**Conseil économique et social**

Commission économique pour l'Europe**Comité des transports intérieurs****Forum mondial de l'harmonisation
des Règlements concernant les véhicules****169^e session**

**Accord de 1958 – Examen de projets d'amendements
à des Règlements existants, proposés par le GRSP****Proposition de série 01 d'amendements au Règlement n° 129
(Dispositifs améliorés de retenue pour enfants (DARE))****Communication du Groupe de travail de la sécurité passive***

Série 01 d'amendements au Règlement n° 129 (Dispositifs améliorés de retenue pour enfants (DARE))

Figure 1
Configuration du panneau de portière et sa position à l'instant t0 – Vue de dessus

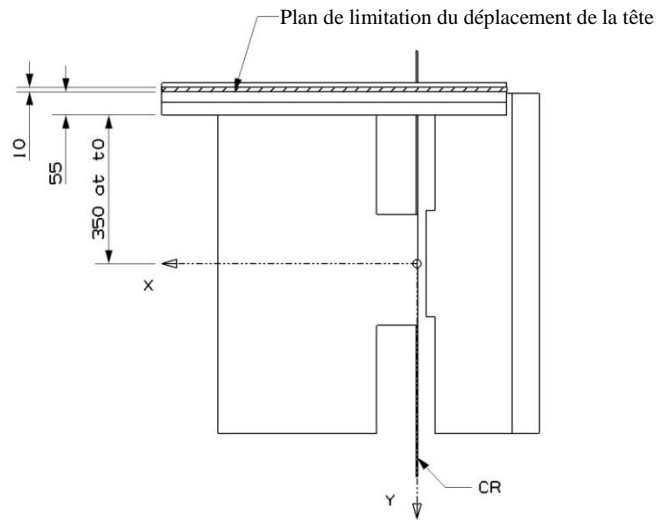
Appendice 3, modifier comme suit :

Appendice 1, figure, modifier comme suit :

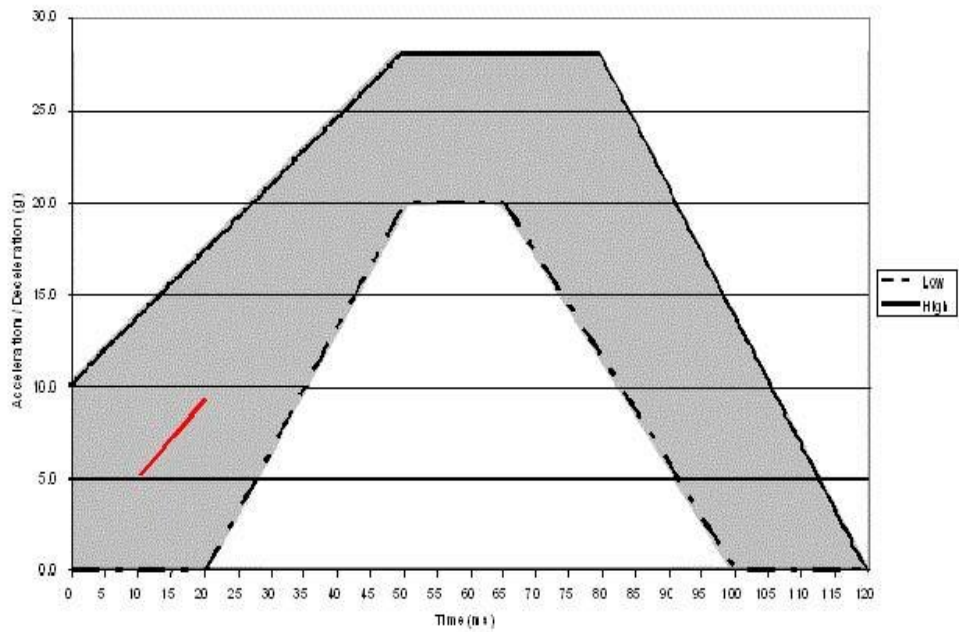
Annexe 7,

Figure 2
Vues latérale et frontale du dispositif de mesure

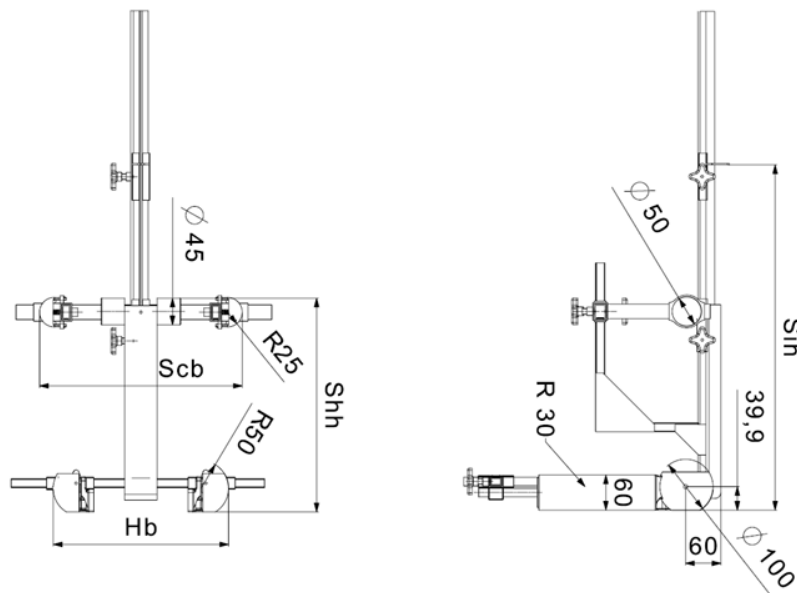
Annexe 18, modifier comme suit :
